溫寮溪旁(甲后路至經國路)聯絡道路 新闢工程

後擴段施工前生態檢核辦理情形

圖4.1：天然溝渠平面與現況位置圖

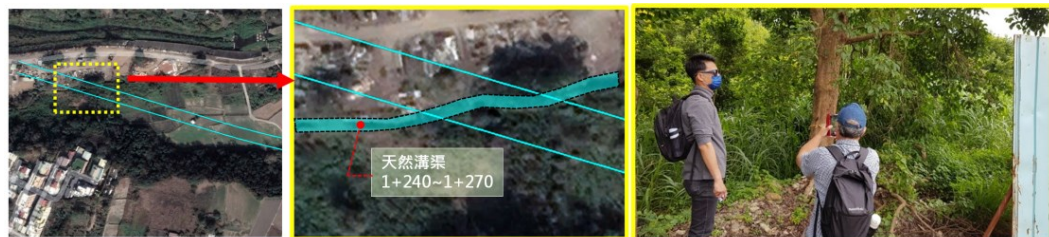
- 平面道路工區2末端(銜接平面道路工區3)既有林帶有天然溝渠經過，環境天然，為石虎喜愛之生態廊道，友善處理對策。

項目	內容	友善處理對策
迴避	建議再評估路線向北方微調之可能性，避開對此天然溝渠之影響。	現況之天然溝渠平面與現況勘查照片詳圖4.1。
減輕	1. 評估架高懸空可行性，減輕此天然渠道之影響。	平面道路工區3之原設計為平面道路段，經查本段之新建道路範圍內之地均已完成用地徵收作業，考量新建道路完工後之道路二側土地能有效利用，建議維持原平面道路規劃，平面道路工區3之地籍套繪詳圖4.2。
	2. 至少維持既有溝渠(生態廊道)連續性不可阻斷。	平面道路工區3之平面道路段有天然溝渠與道路橫交，為維持原有水路，原規劃以新建橫向箱涵 (W=3.6M、H=0.9M) 與道路橫交 (詳圖4.3) 施工中之現況照片詳圖4.4。
	3. 施工過程與完工後，皆不可將施工過程之廢污水或道路排水排入溝渠影響既有水質環境。	原規劃為避免道路排水影響既有溝渠之水體質量，道路排水與既有天然水路或農天灌溉溝均採分離設計。施工階段設有臨時性沉沙池與永久性沉砂池以避免廢污水或道路排水排入溝渠影響既有水質環境。

圖5.2：湧泉區橫向排水箱涵平面位置圖

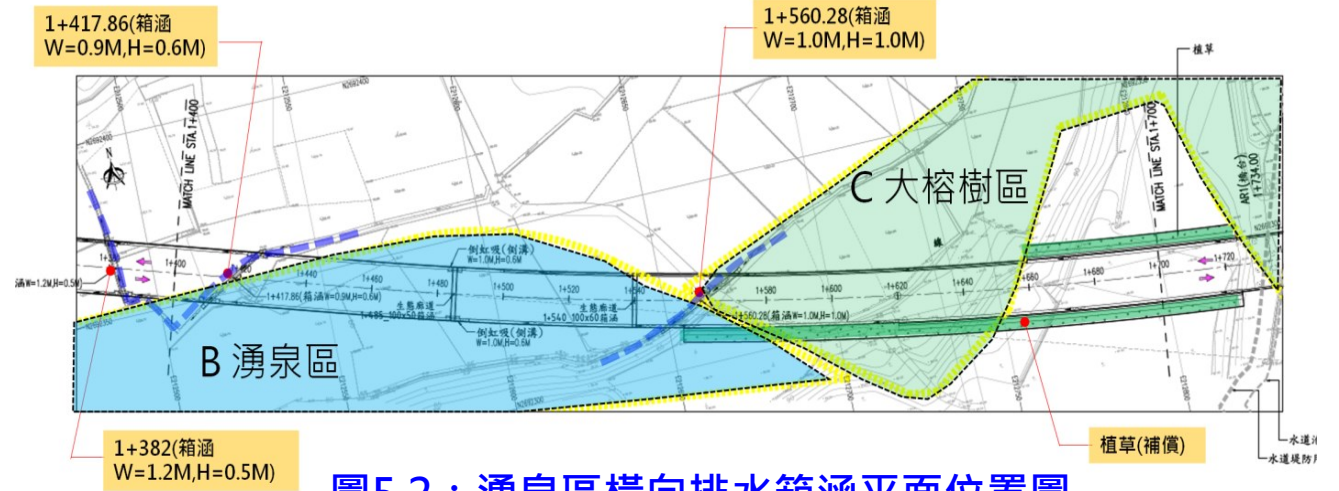
- 1. 此區調查時聞到農藥味與枯死雜草，但仍有不少蛙出現在較不受藥劑污染的有水區域，顯示此區域若改善農藥使用行為仍可作為不錯之生態棲地；2. 坡腳灌溉溝渠內發現拉氏清溪蟹(E)、黃綠澤蟹(E)與粗糙沼蝦；3. 道路施做可能切割既有棲地連續性。

項目	內容	友善處理對策
迴避	1. 目前規劃之工區範圍有經過部分此區域，建議可評估微調路線(向北)或架高懸空之可能性，避開此湧泉區。建議再評估路線向北方微調之可能性，避開對此天然溝渠之影響。	<p>1. 經查湧泉區天然溝渠分布範圍與道路橫交約位於里程 1+300~1+600，現況照片詳圖5.1。原規劃為1+300~1+470為平面道路段，1+470~1+600為路堤擋土牆加高段，平面圖詳圖5.2，縱斷面詳圖5.3、圖5.4。</p> <p>2. 經地籍套匯得知，位於湧泉區內之新建道路範圍用地均已完成用地徵收作業，且周邊均為私人土地，為避免影響所有權人權益等，建議維持原平面道路線形。</p> <p>3. 湧泉區現況主要有三處水路，考量道路新建後之橫交水路仍需維持銜接，分別於道路下新建橫向排水箱涵，分別為1+382(箱涵W=1.2M,H=0.5M)、1+417.86(箱涵W=0.9M,H=0.6M)與1+560.28(箱涵W=1.0M,H=1.0M)。</p>
	2. 坡腳灌溉溝渠內發現拉氏清溪蟹(E)、黃綠澤蟹(E)，施工過程之渾水與完工後之道路排水不可排入湧泉區與坡腳溝渠。	原規劃為避免道路排水影響既有溝渠之水體質量，道路排水與既有天然水路或農天灌溉溝均採分離設計。施工階段設有臨時性沉沙池與永久性沉砂池以避免廢污水或道路排水排入溝渠影響既有水質環境。

圖5.5：高架電塔平面位置圖

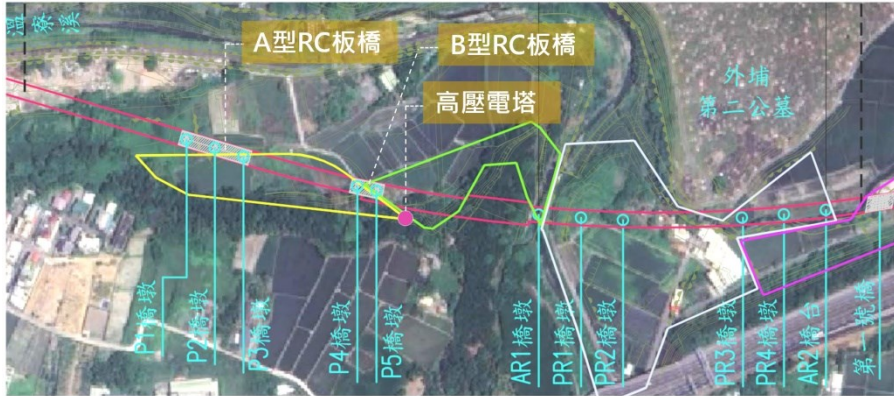
項目	內容	友善處理對策
減輕	<p>1. 應評估架高懸空之可能性或施設生態廊道，減輕對生態廊道連續性之影響。</p>	<p>1. 湧泉區為天然之溝渠水路，主要溝渠分布範圍為 1+365~1+575，為降低此區域的生態擾動，擬調整道路縱坡以迴避主要的生態渠道。</p> <p>2. 道路縱坡調整不宜過高，因里程1+560位置有一高壓電塔，與新建道路垂直有高架電纜，高架電塔位置詳圖5.5，現況照片詳圖5.6。</p> <p>3. 縱坡調整範圍由1+125~1+575，原道路縱坡為約為2.65%，調整後之縱坡為6.146%</p> <p>4. 縱坡調整後之路段增設二座A、B型RC版橋，以高架橋梁跨越湧泉區以避免破壞既有之水路與生態環境。</p> <p>5. A型RC版橋位於里程 1+541~1+436，橋梁長度約為60公尺，B型RC版橋位於里程 1+365~1+575，橋梁總度約為20公尺。</p> <p>6. 道路里程1+436~1+541為路堤擋土牆，長度約為105公尺，考量二側動物能有通道能自由通行建議設置3座動物通道，動物通道分別位於1+450、1+510與1+540，動物通道之結構型式為箱型結構，箱涵淨寬與淨寬均為1公尺。</p> <p>7. 縱坡調整前後、A、B型RC版橋與3座動物通道之平縱斷面詳圖5.7、圖5.8。新建A、B型RC板橋平立面詳圖5.9、圖5.10。</p>

項目	內容	友善處理對策
減輕	1. 應評估架高懸空之可能性或施設生態廊道，減輕對生態廊道連續性之影響。	<ol style="list-style-type: none">1. 湧泉區為天然之溝渠水路，主要溝渠分布範圍為 1+365~1+575，為降低此區域的生態擾動，擬調整道路縱坡以迴避主要的生態渠道。2. 道路縱坡調整不宜過高，因里程1+560位置有一高壓電塔，與新建道路垂直有高架電纜，高架電塔位置詳圖5.5，現況照片詳圖5.6。3. 縱坡調整範圍由1+125~1+575，原道路縱坡為約為2.65%，調整後之縱坡為6.146%。4. 縱坡調整後之路段增設二座A、B型RC版橋，以高架橋梁跨越湧泉區以避免破壞既有之水路與生態環境。5. A型RC版橋位於里程1+541~1+436，橋梁長度約為60公尺，B型RC版橋位於里程1+365~1+575橋梁總度約為20公尺。6. 道路里程1+436~1+541為路堤擋土牆，長度約為105公尺，考量二側動物能有通道能自由穿越通行，建議設置3座動物通道，動物通道分別位於1+450、1+510與1+540，動物通道之結構型式為箱型結構，箱涵淨寬與淨寬均為1公尺。7. 縱坡調整前後、A、B型RC版橋與3座動物通道之平縱斷面詳圖5.7、圖5.8。新建A、B型RC板橋立面詳圖5.9、圖5.10。

圖6.2：坡腳灌溉溝渠與大榕樹平面位置圖

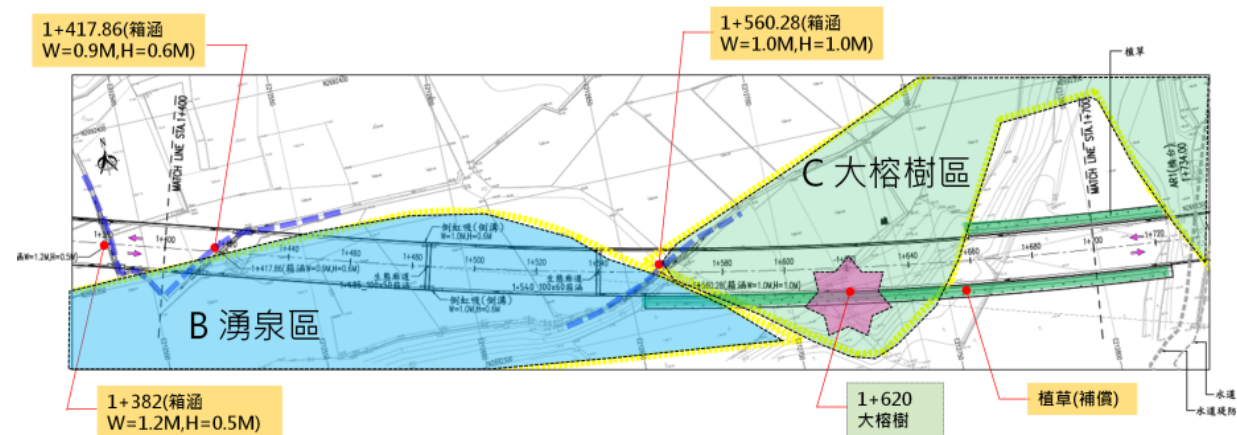
- 1. 此區有一大榕樹位於工區範圍旁，目前評估需進行移植；2.此區段坡腳灌溉溝渠連接至下游湧泉區坡腳溝渠，但既有溝渠位於道路範圍內，施工過程或完工後接可能對其造成影響；3.道路施做可能切割既有棲地連續性。

項目	內容	友善處理對策
迴避	<p>1. 目前規劃道路範圍影響此區段坡腳灌溉溝渠與大榕樹，建議可評估微調路線(向北)或較高懸空之可能性，避開對此區段坡腳灌溉溝渠之影響與大榕樹原地保留之可能性。</p>	<p>1. 坡腳灌溉溝渠與大榕樹之現況照片詳圖6.1，其中坡腳灌溉溝渠位於B.湧泉區，大榕樹位於C.大榕樹區。</p> <p>2. 坡腳溝渠位於里程1+560，此路段之原設計為路堤擋土牆段，原坡腳溝渠採用橫向排水箱涵銜接前後水路，橫向排水箱涵淨寬度、淨高度均為1.0公尺。大榕樹位於道路里程1+620前進方向之右側，平面位置圖詳圖6.2。</p> <p>3. 經地籍套匯得知，坡腳灌溉溝渠與大榕樹位置均為私有土地，新建道路用地均已完成徵收作業且周邊均為私人土地，為避免影響所有權人權益等，建議維持原平面道路線形。</p>
	<p>2. 下游湧泉區坡腳灌溉溝渠內發現拉氏清溪蟹(E)、黃綠澤蟹(E)，施工過程之渾水不可排入此坡腳溝渠影響水質</p>	<p>原規劃為避免道路排水影響既有溝渠之水體質量，道路排水與既有天然水路或農天灌溉溝均採分離設計。施工階段設有臨時性沉沙池與永久性沉砂池以避免廢污水或道路排水排入溝渠影響既有水質環境。</p>

項目	內容	友善處理對策
減輕	1. 應評估架高懸空之可能性或施設生態廊道，減輕對生態廊道連續性之影響。	說明詳議題二之友善處理對策。
	2. 若無法微調路線避開此區域，應確實限縮施工區域，透過圍籬與相關設施限縮施工區域，縮小對此區域之影響。	<ol style="list-style-type: none"> 1. 經查新建道路二側均為私有土地，考量用地均已完成徵收作業，建議不宜調整新建道路的平面線型。 2. 施工階段之範圍均儘量控制在15公尺的道路設計寬度範圍內，二側均以圍籬限縮阻隔，以避免影響到非徵收用地範圍的私有地主權益，同時也能考量避免動物進入工區。 3. 1+620之大榕樹建議以專案移植方式辦理。

- 區內喬木與 1+620之大榕樹以專案移植辦理。

圖7.1：相思林區範圍平面圖

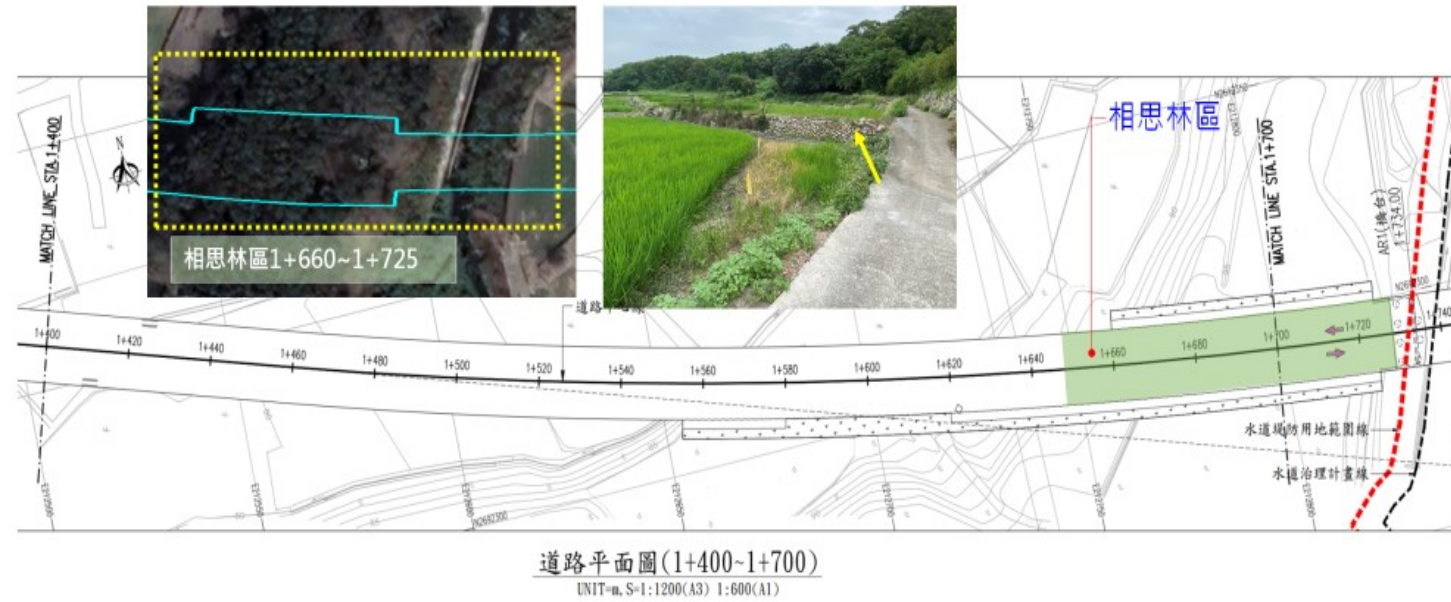
- 1. 此區經過**林帶**，既有喬木皆無法原地保留；2. 道路施做可能切割既有棲地連續性；3. 跨河段應減少對水域水質與生態棲地之干擾。

項目	內容	友善處理對策
迴避	1. 目前規劃道路範圍既有喬木皆無法原地保留，建議再確實盤點此區域應移植與移除之喬木。	<ol style="list-style-type: none">1. 經查大榕樹後之山坡地為相思林地，其工程位置與現況照片詳圖7.1。2. 參考社團法人臺灣自然研究學會之「生態資源盤點與調查報告(補充調查) (2022年6月)」，就整體狀態判斷，此處坡地應屬墾拓地荒蕪後的發展，尚未完成次生林的演替處於初期狀態，雖能供給動物棲息躲藏的空間，其間繁衍的植物及昆蟲，也能成為底層消費的基礎，但因尚在發展初期，就生物多樣性而言，尚有不足。但資料顯示本區屬一級保育類石虎的重要棲地。3. 經地籍套匯得知，跨越溫寮溪部分為公有土地，其餘皆為私有土地 (詳圖7.2)。4. 本工程1+660~1+725為相思林區 (喬木)，建議經調查盤點符合保留要求之喬木以移植方式辦理。
	2. 應評估架高懸空之可能性或施設生態廊道，減輕對生態廊道連續性之影響。	本工程1+734~2+024為橋梁段工區2，工程分區為D.土地公廟 (詳圖7.3)，橋梁以第三、四、五單元跨越二處溫寮溪與外埔第二公墓，橋梁總長度為290公尺，橋梁之落墩位置均未位於河道內，以避免影響溫寮溪河道之水體與生態。

圖7.4：橋梁段施工構台規劃平縱斷面位置圖

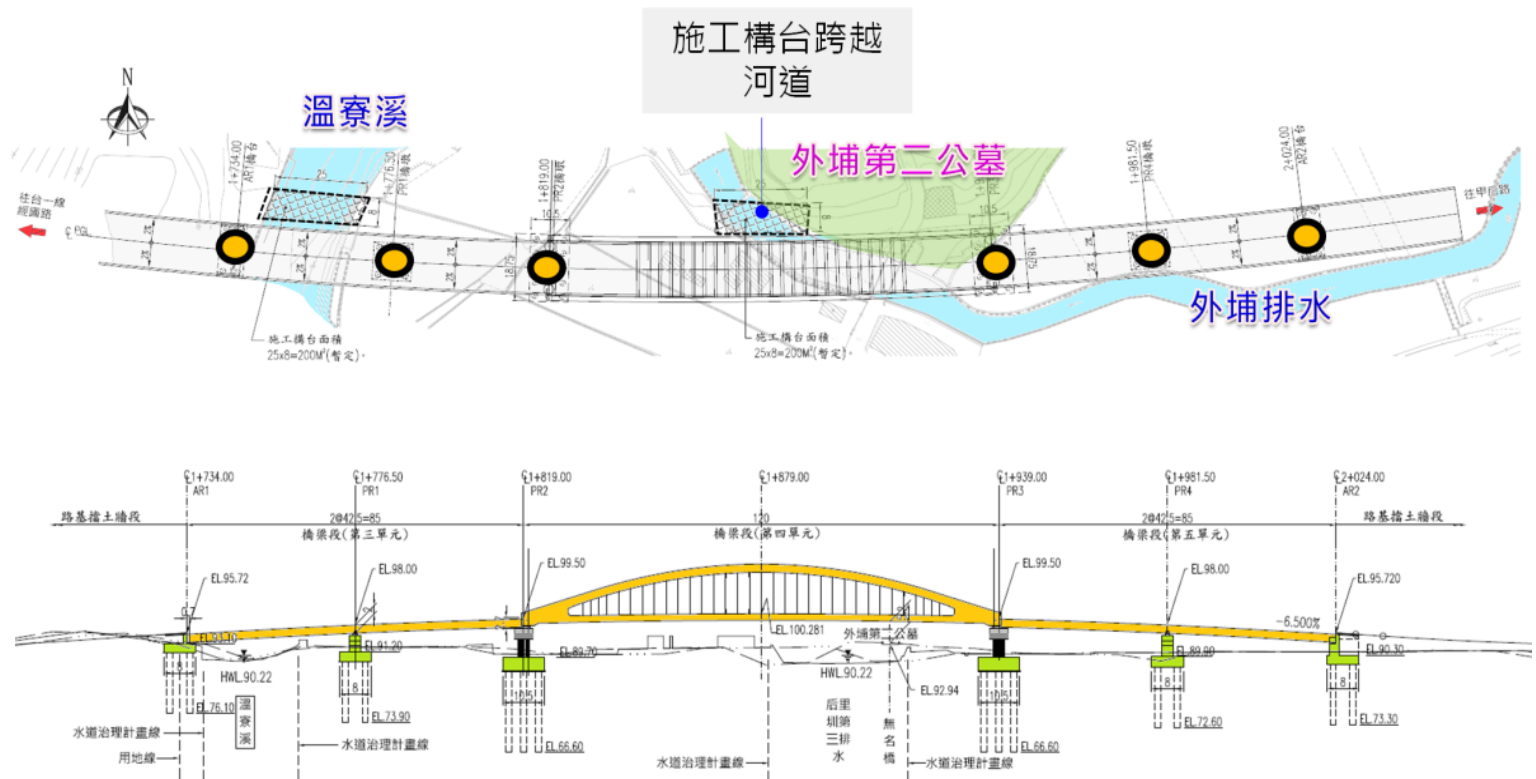
項目	內容	友善處理對策
迴避	3. 跨河段施工應盡可能限縮施工範圍，確實依據施工圖說範圍(含施工便道)施工。	1. 施工階段之範圍均儘量控制在15公尺的道路設計寬度範圍內，二側均以圍籬限縮阻隔，以避免影響到非徵收用地範圍的私有地主權益，同時也能考量避免動物進入工區。 2. 施工階段以施工構台跨越溫寮溪，施工架與施工機具均不會在河道內，施工構台之平縱斷面規劃詳圖7.4。
